Avis délégué sur

le projet de construction d'un parc « agrivoltaïque »

Langon-sur-Cher et Mennetou-sur-Cher (41)

N°MRAe 2024-4823

Figure 2 : aménagement du parc agrivoltaïque (Source : dossier, RNT page 33)

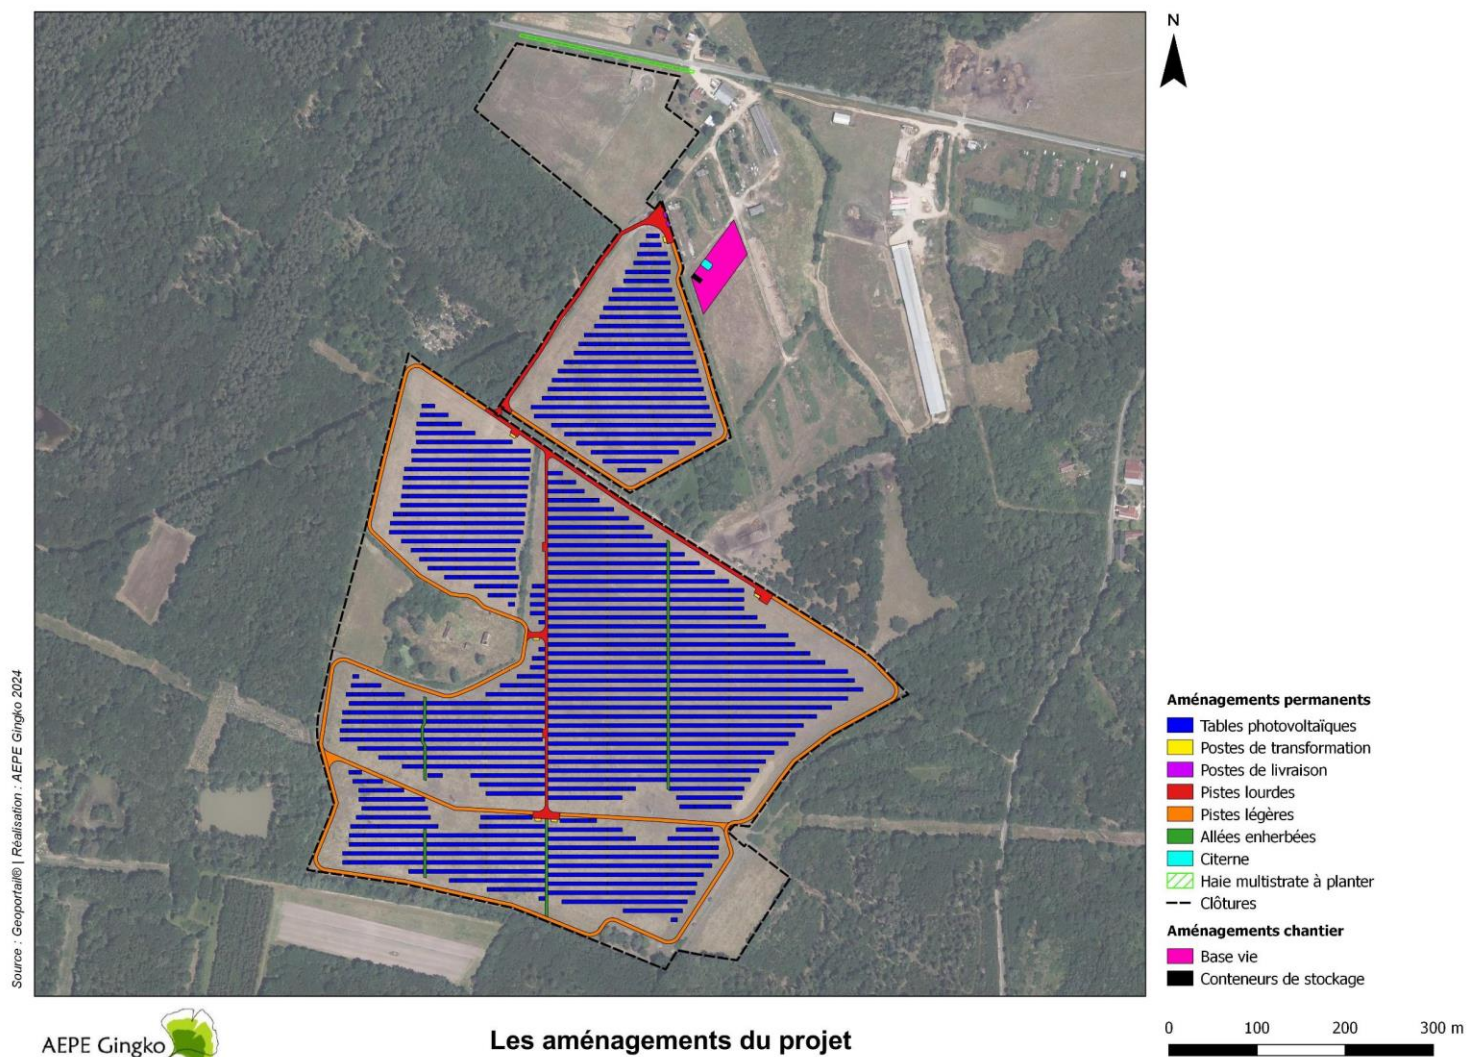
L'étude d'impact ne décrit pas l'aspect agricole du projet. Tout au plus il est fait mention de « pâture » et « d'élevage de brebis ». Il convient de noter que l'utilisation actuelle des terrains est déjà destinée au pâturage. Le projet photovoltaïque n'amène en soit pas de plus-value à l'activité agricole déjà en place.

Conscient que l'activité de production d'énergie est un complément de revenu pour un agriculteur, surtout en phase d'installation, le simple pâturage sous l'ombrage de panneaux n'en constitue pas pour autant une activité dite agrivoltaïque³. En conséquence, cette activité ne s'inscrit pas dans les dispositions du décret n° 2024-318 du 8 avril 2024⁴.

En l'état, le projet n'apparaît pas répondre aux orientations nationales et régionales qui cherchent en priorité le développement des projets photovoltaïques sur des terrains artificialisés ou fortement dégradés de façon à éviter les conflits d'usage des sols et à limiter la consommation d'espaces naturels et agricoles.

L'autorité environnementale recommande d'étudier l'intégration au projet d'une activité agricole, répondant aux critères du décret n°2024-318 du 8 avril 2024, relatif au développement de l'agrivoltaïsme et aux conditions d'implantation des installations photovoltaïques sur des terrains agricoles, naturels ou forestiers, sans en négliger ses propres impacts.

Figure 3 : configuration du raccordement électrique (Source : dossier, RNT page 37)

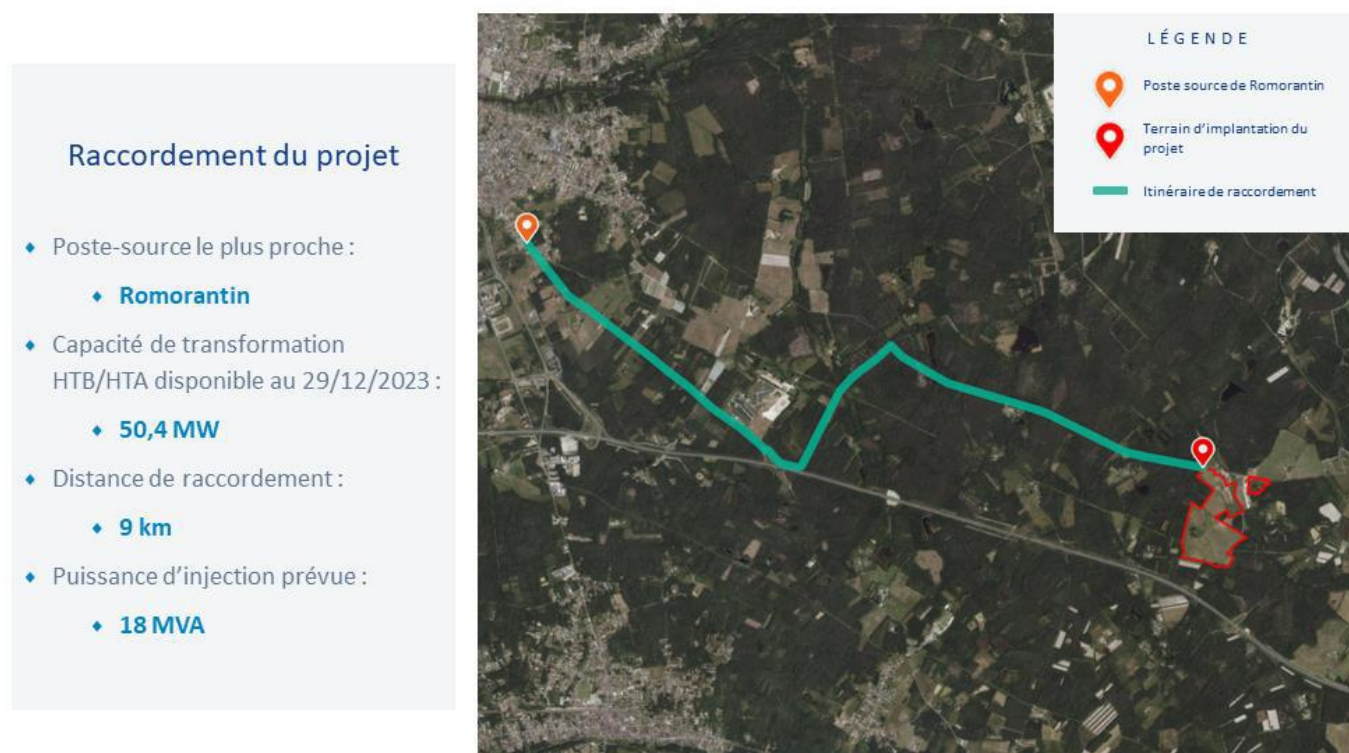
Les modalités de raccordement du parc au réseau de distribution sont exposées à la page 179 de l'étude d'impact. Le raccordement prévisionnel du parc est prévu au poste source du Romorantin-Lanthenay, situé à 9 km à vol d'oiseau. Les câbles nécessaires à ce raccordement seront enfouis le long de chemins et de routes existantes sur un linéaire d'environ 12 km. L'ensemble des enjeux environnementaux réside dans la phase de travaux d'enfouissement des câbles. Le fait, de faire courir les câbles le long de voiries existantes, limite fortement les impacts sur la biodiversité. Néanmoins, ces impacts sont exclus de l'analyse des effets du projet sur son environnement.

L'autorité environnementale recommande d'intégrer le raccordement du parc au poste source à l'étude d'impacts, afin d'en évaluer toutes les conséquences sur l'environnement.
